COMUNE DI LORIA

Piano degli interventi – variante n° 2

Allegato A) - Proposta di controdeduzioni alle osservazioni

ESTRATTO TAVOLA 1 ADOTTATA	SCALA	OSSERVAZIONE
	1:10.000	n° 02

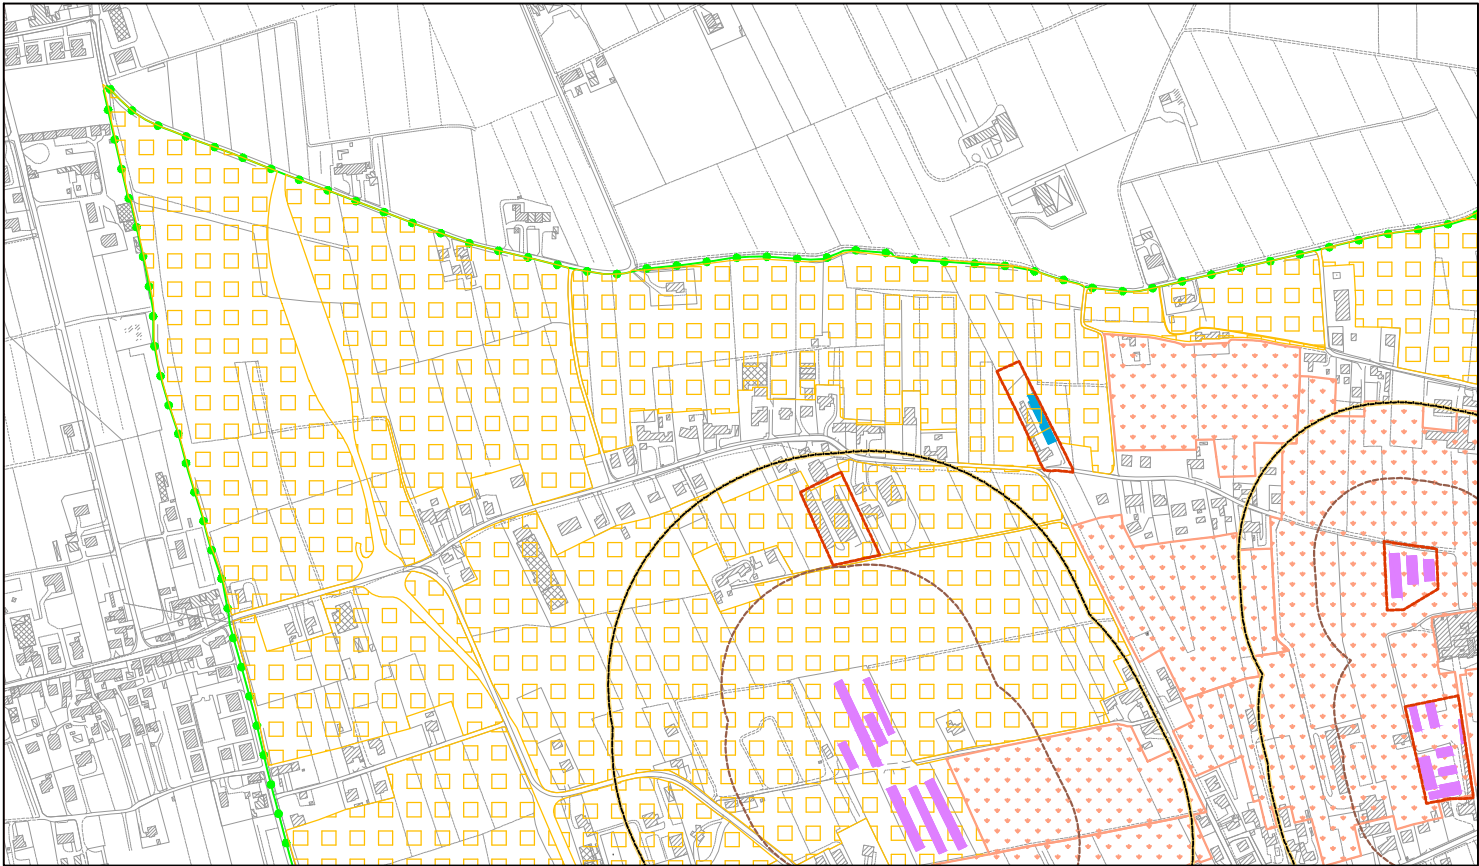
2	19/06/2015 Prot. 6072	Lanzarini Livio	Modifica del perimetro della zona E.b nella quale è inserita la proprietà, come specificato nell'allegato all'osservazione.	ACCOGLIBILE Si esprime parere favorevole alla modifica come riportato nella planimetria allegata
3	20/06/2015 Prot. 6092	Bonamigo Fosca, Favretto Manuela, Favretto Rosanna, Favretto Simonetta	Riclassificazione come ZTO “E2” dell’area destinata dal PI vigente “Fe/4 impianti protezione civile”.	ACCOGLIBILE Si esprime parere favorevole alla riclassificazione in ZTO “E.d – Zone agricole periurbane di ammortizzazione e transizione” come riportato nella planimetria allegata, considerato che la classificazione come zona “Fe” (derivante dal previgente PRG) non rientra tra le aree a standard computate ai fini della verifica del dimensionamento
4	22/06/2015 Prot. 6141	Canil Filippo	Modificare l’art. 17/f, comma 4 lettera h in modo da poter pavimentare i percorsi limitrofi ai fabbricati aziendali con materiale appropriato, atto a sopportare i carichi pesanti dei mezzi agricoli.	NON ACCOGLIBILE Si esprime parere negativo in quanto la richiesta contrasta con l’obiettivo generale di limitare l'impermeabilizzazione di suoli
